Information über die Anzeige der Vorhabenträger zu der Anpassung von gemäß § 7 (4) NABEG festgelegten Trassenkorridoren in den Bundesfachplanungsverfahren der Abschnitte C für die Vorhaben Nr. 3 und 4 BBPlG

Anpassungen der nach § 7 (4) NABEG festgelegten Trassenkorridore in den Abschnitten C der Vorhaben Nr. 3 und 4 BBPIG

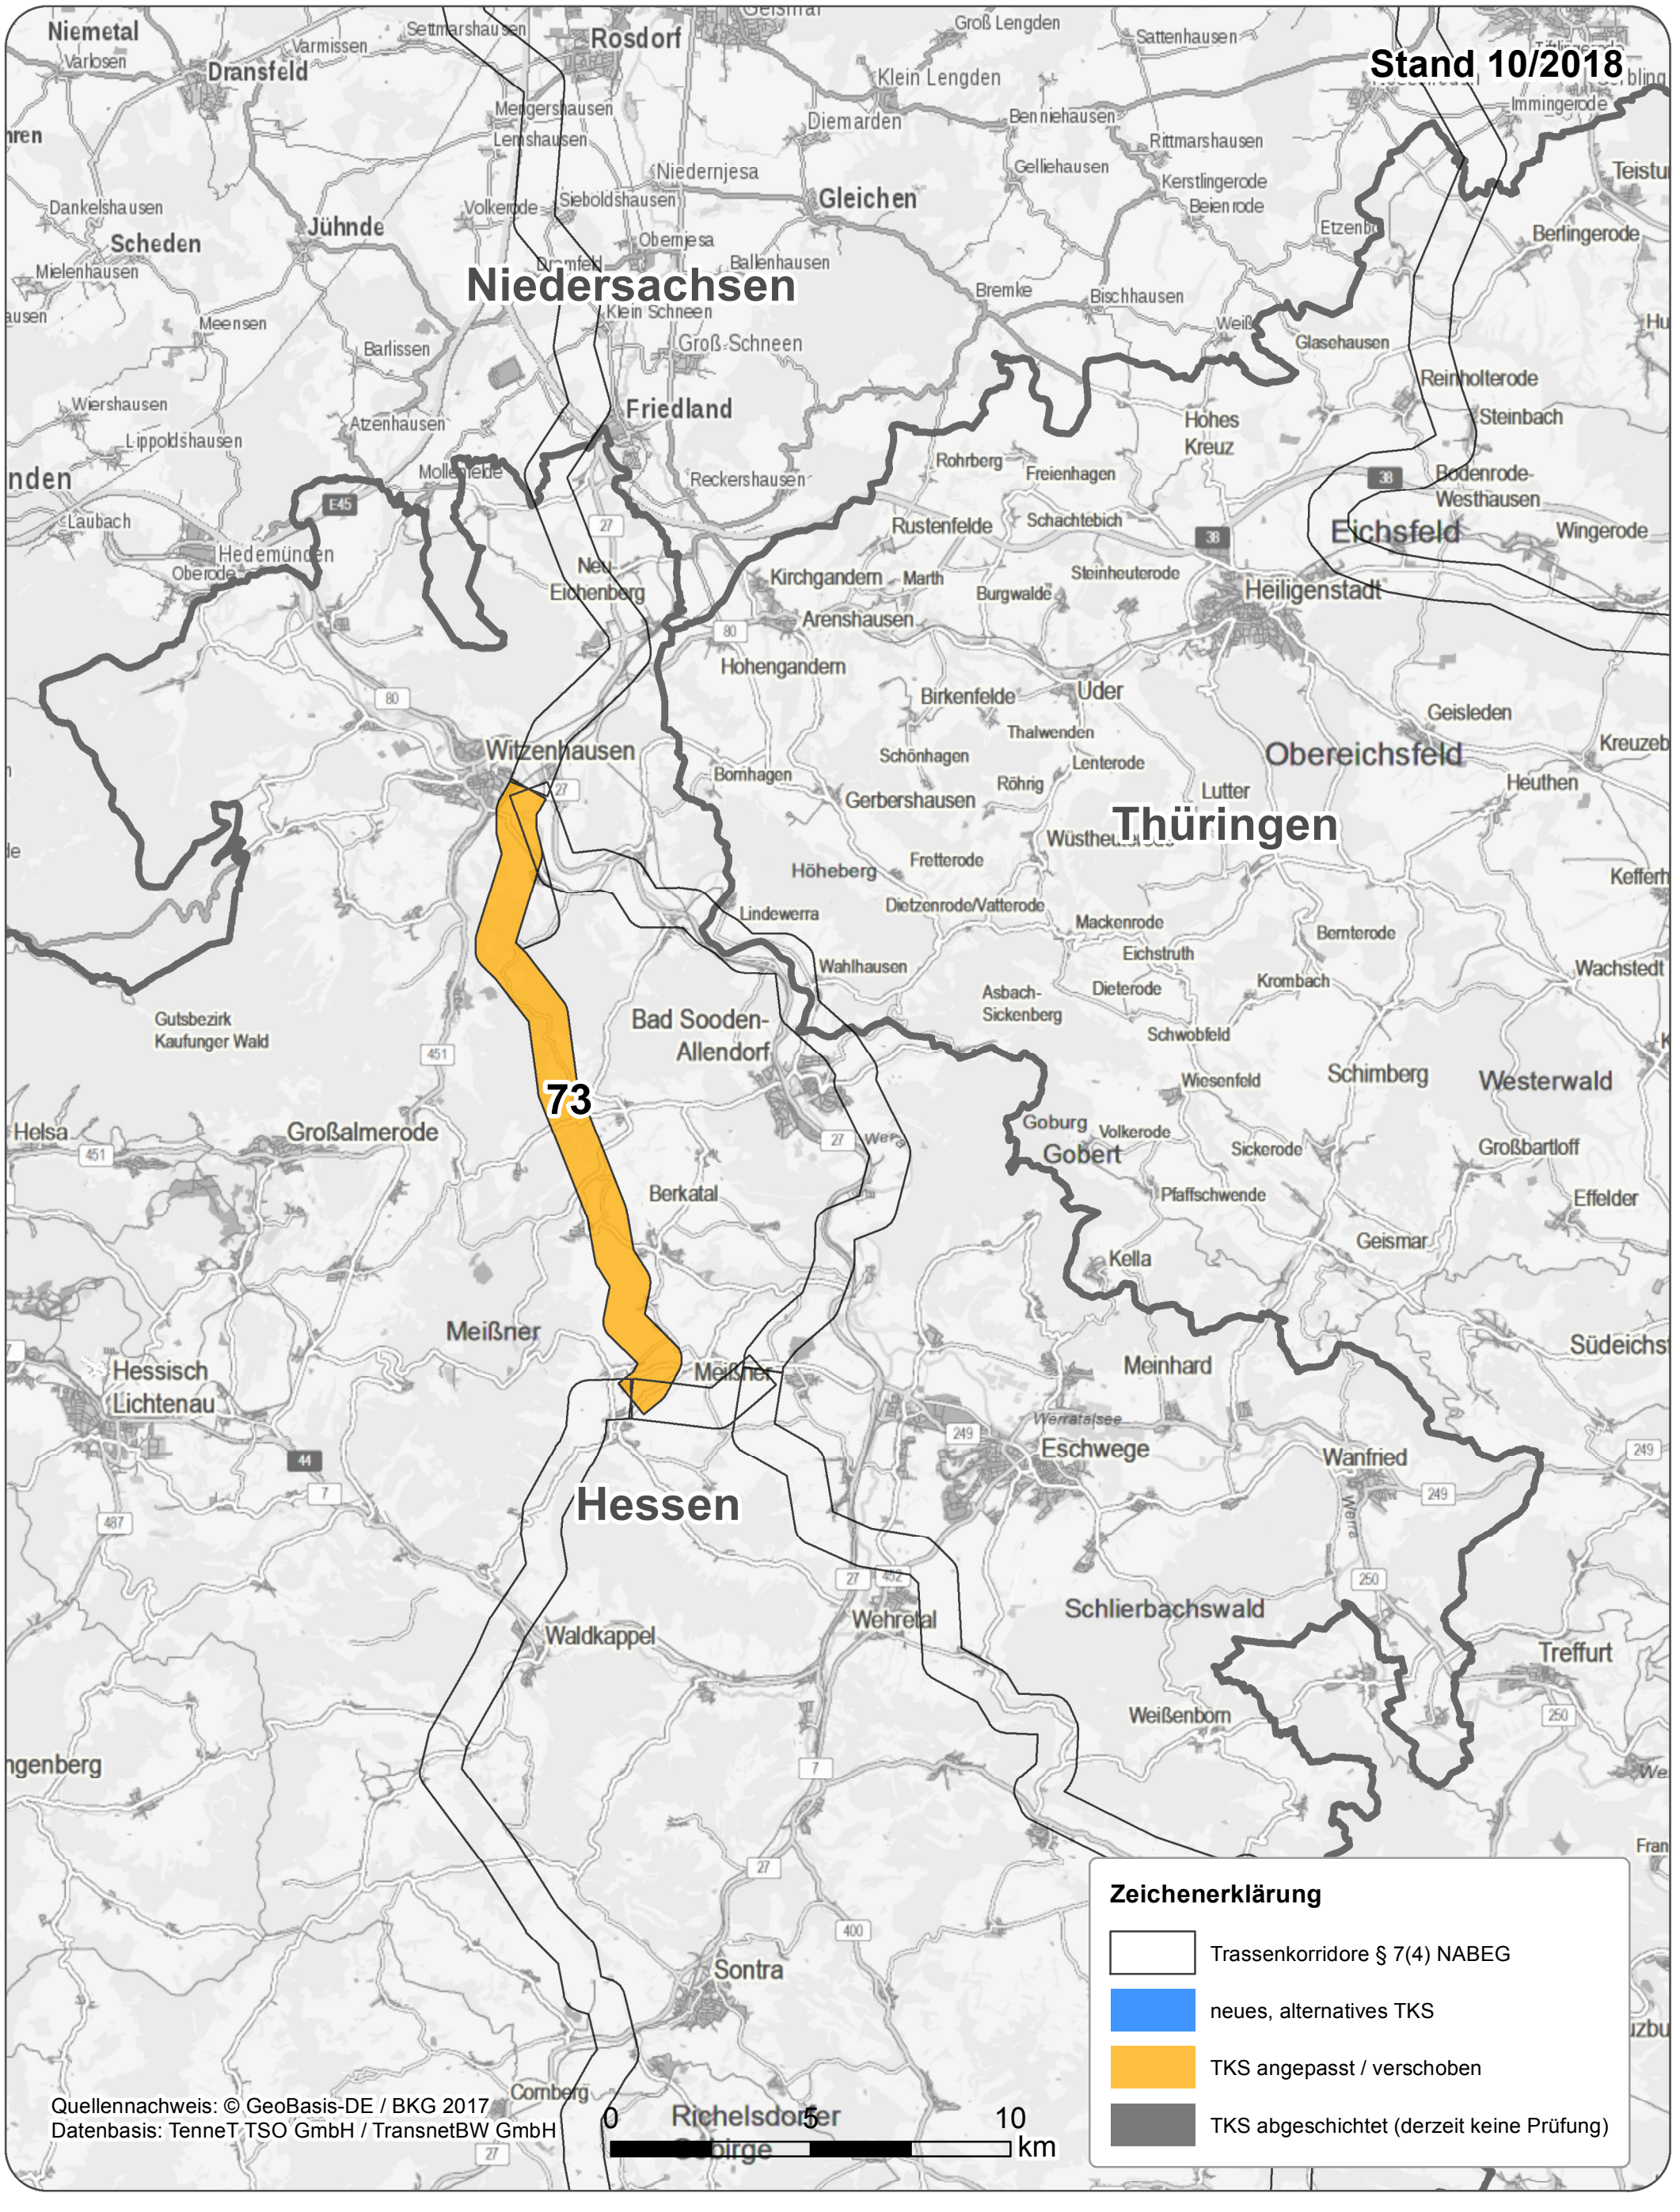
V3 – C V4 – C	73	Verschiebung	Das TKS 73 wird um etwa 800 Meter nach Westen verschoben. Es quert in seinem ursprünglichen Verlauf verschiedene Lebensraumtypen des FFH-Gebiets „Werra- und Wehretal“ bei Wendershausen (Gemeinde Witzenhausen). Eine geschlossene Querung ist aufgrund der Verteilung der Lebensraumtypen und der Länge der potenziellen Bohrstrecke nicht realisierbar. Die Prüfung einer Freileitungsausnahme kollidiert ebenfalls mit den Schutzzwecken des o.g. FFH-Gebiets und löst voraussichtlich ebenfalls artenschutzrechtliche Konflikte aus. Der neue, angepasste Verlauf des TKS 73 ermöglicht die Prüfung, die an dieser Stelle mit geringerer Ausdehnung anzutreffenden Lebensraumtypen des FFH-Gebiets in geschlossener Bauweise zu queren.
